Eight Discipline Report (8D Report)

To:	8D report No.:
From: : Chicony Power Technology	RMA claim No.: N/A
CC :	Chicony Power P/N: A180AP01Q-FW01
	Customer P/N: PK37A019500
Submit date: 2023/6/28	Product description: 180W PD
Receive date: 2023/6/16	Defect D/C or Lot No.:
Subject : 客戶反饋搭配系統測試 RE, 在 61MHz 頻段 margin 不足	
D1.) 問題解決成員: Use Team Approach	
<p>主持者 (Team Leader) : Cf Liu</p> <p>內部成員 (Internal Team Members):</p> <p style="text-align: center;">CQS: Jack Wang</p> <p style="text-align: center;">QE: Kitty Zhang</p> <p style="text-align: center;">MFG: Xiaohui Du</p> <p style="text-align: center;">PE: Yong Liu</p> <p style="text-align: center;">Sales: Gordon Wang</p> <p style="text-align: center;">RD: Chris Wu</p> <p>外部成員 (External Team Member):</p>	
D2.) 問題說明: Problem Description:	
(Note: Use who, what, when, where, why, how, how many to specify the Customer's problem.)	
<p>2023/6/16 仁寶告知目前 10M 場地 30MHz~1GHz 的輻射測試在低頻 30MHz~230MHz 之間會看到 power noise, 拔掉電源會降下去。</p> <p>其中在 61MHz 的 peak 較高, Qp 抓起來會沒達到客戶 spec (Qp -4dB 以下), 如下圖所示。傳導測項則是 pass。</p> <p>https://fr.mw/FRANCNCH713174002G</p>

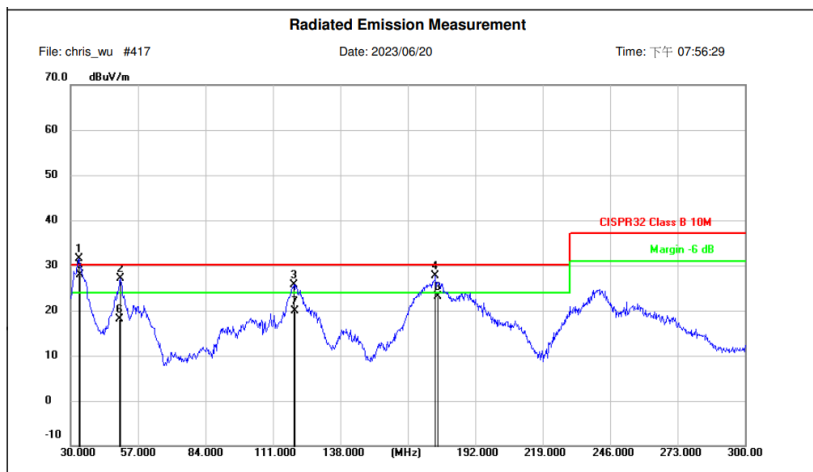
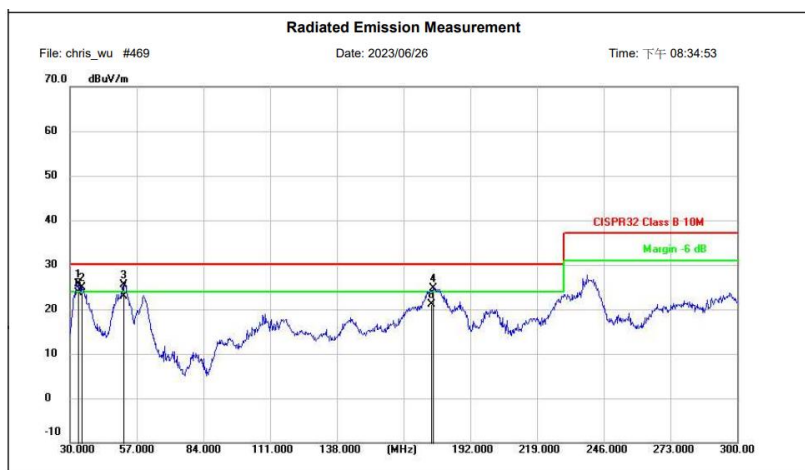
1. 透過追蹤我們**SFCS**中的**SN (FRANCNCH713174002G)**，該樣機通過了生產線中的所有測試站。
2. 在群電內部實驗室測試此樣機的**EMI RE**，發現在**50MHz**頻段確實比較差。
3. 打開外殼，觀察元件面跟錫面，元件面及錫面看起來無異常，且錫接面錫接良好

但有發現錫面點膠未按照生產注意事項點膠，以至於紅圈處(**AHB circuit**與**PFC circuit**；一次側與二次側)的膠有連起來，導致**EMI_RE**變差。

4. 將紅圈處的膠挖起來再進行驗證，EMI_RE 50MHz頻段約好2~3dB PK

Before:

After:

1. 透過上述分析，我們得出結論主要是膠與零件相連在一起便增加了零件間的耦合強度又因為膠連到的地方為紅框處這 2 個地方，1).AHB circuit 與 PFC circuit ； 2).一次側與二次側， 這 2 個地方的切換頻率相差約 1 倍使得這個切換開關雜訊被這個增大的耦合強度耦合到外部造成 EMI 變差。

1. 把紅圈處的膠挖掉後再用Dummy load驗證EMI_RE在頻段約50MHz可看到有明顯降低
2. 要求工廠務必按照生產注意事項裡的點膠方式作業
